**AVIS RELATIF À LA PROTECTION
CONTRE LES EVENTUELS EFFETS NOCIFS ET NUISANCES
PROVOQUÉS PAR LES RAYONNEMENTS NON IONISANTS
GÉNÉRÉS PAR DES ANTENNES ÉMETTRICES STATIONNAIRES**

Commune : MONS - Exploitant : PROXIMUS

Référence exploitant : 65CTE_01

Rapport n° 3629 / 2023

Figure 1 : Vue en plan des lieux de séjour et des points de contrôle

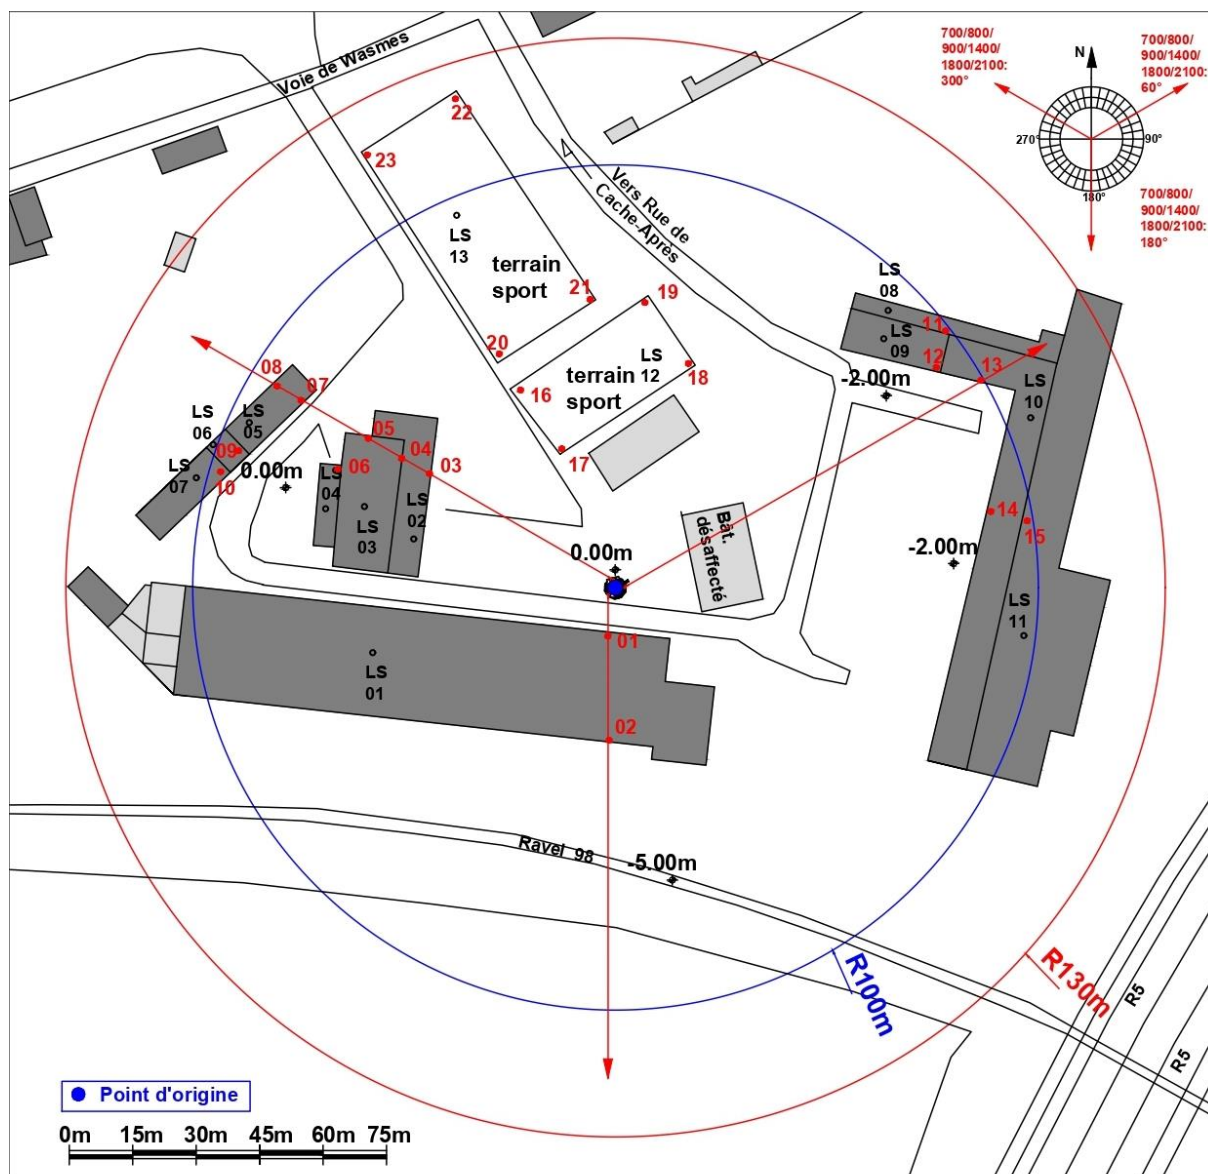
- le numéro du point de contrôle repris sur un des plans de la figure 1;
- le numéro du LS dans lequel se trouve le point de contrôle de la 1^{ère} colonne ;
- l'atténuation d'obstacle prise en compte pour le calcul de l'indice d'exposition dans le LS ;
- le résultat du calcul de l'indice d'exposition.

N° point de contrôle	LS	Atténuation (dB)	Indice d'exposition relatif à la limite par installation IE_i
9	LS06	3,0	0,190
23	LS13	0,0	0,179
22	LS13	0,0	0,131
12	LS09	3,0	0,128
10	LS07	3,0	0,115
8	LS05	3,0	0,110
13	LS10	3,0	0,088
11	LS08	3,0	0,085
7	LS05	3,0	0,072
15	LS11	3,0	0,064
14	LS10	3,0	0,040
6	LS04	3,0	0,031
1	LS01	3,0	0,030
5	LS03	3,0	0,028
20	LS13	0,0	0,028
4	LS03	3,0	0,026
16	LS12	0,0	0,026
3	LS02	3,0	0,025
18	LS12	0,0	0,020
17	LS12	0,0	0,019
21	LS13	0,0	0,019
19	LS12	0,0	0,018
2	LS01	3,0	0,017

En ce qui concerne les antennes de l'installation mentionnées dans le tableau 1, la distance maximale à laquelle la limite pourrait être atteinte, à l'extérieur, est égale à 73,2 m. S'il n'y a pas de LS à une distance inférieure, les antennes respectent forcément la limite d'immission.

Dans le cas des LS situés à l'intérieur des bâtiments, une atténuation d'obstacle est prise en compte et il en résulte que la distance maximale à laquelle la limite pourrait être atteinte se réduit à 51,8 m.

Figure 2 : Vue en plan des installations d'antennes dans un rayon de 300 mètres autour de l'installation faisant l'objet de la demande d'avis

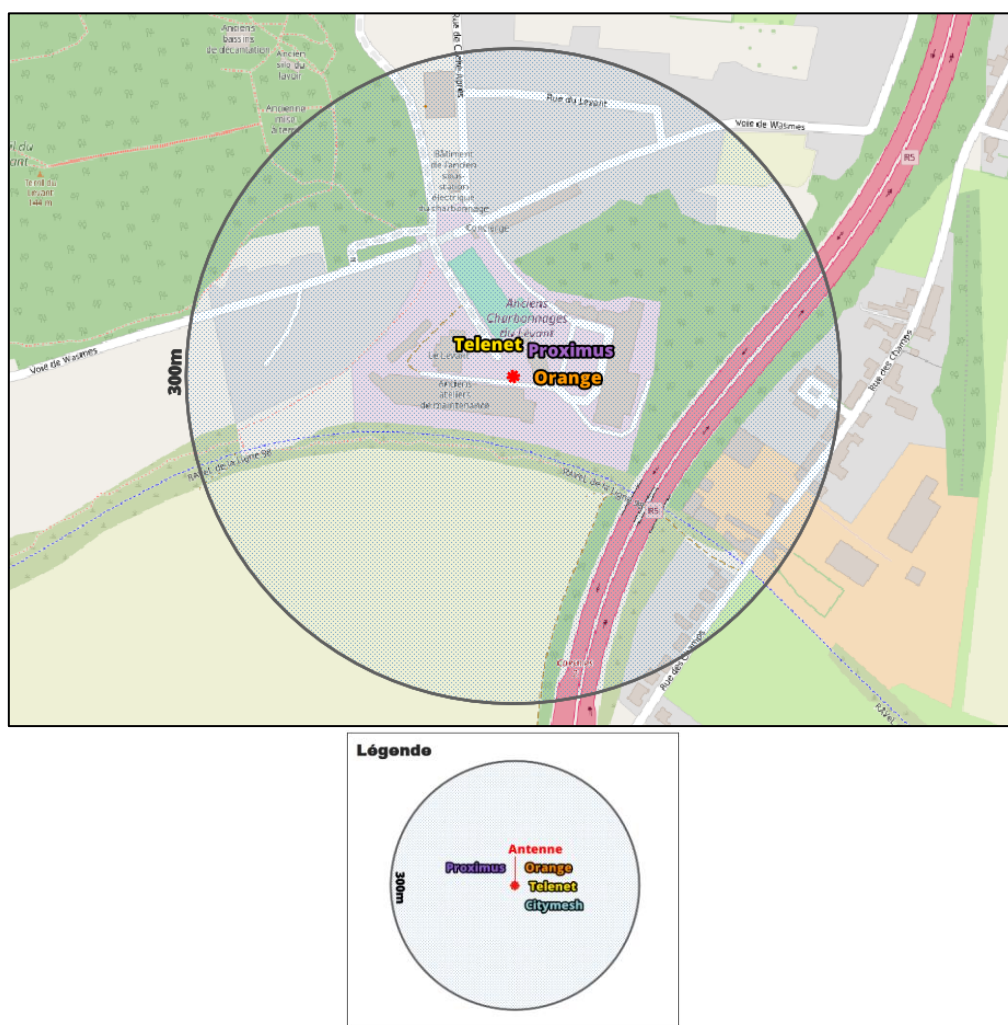
Le plan en projection verticale de la figure 2 indique la localisation des antennes actives éventuelles visées par le décret et situées dans un rayon de 300 mètres autour de l'installation référencée dans le paragraphe 2. Les données de localisation de ces antennes et les avis correspondant sont accessibles via le cadastre en ligne des antennes émettrices stationnaires⁶.

Compte tenu du nombre d'installations localisées dans la figure 2, il apparaît que l'intensité du rayonnement électromagnétique généré, dans les lieux de séjour situés à proximité de l'installation référencée dans le paragraphe 2, par l'ensemble des antennes émettrices stationnaires de l'ensemble des exploitants du même site d'antennes émettrices stationnaires respecte la limite fixée à l'article 4, § 2 du décret.
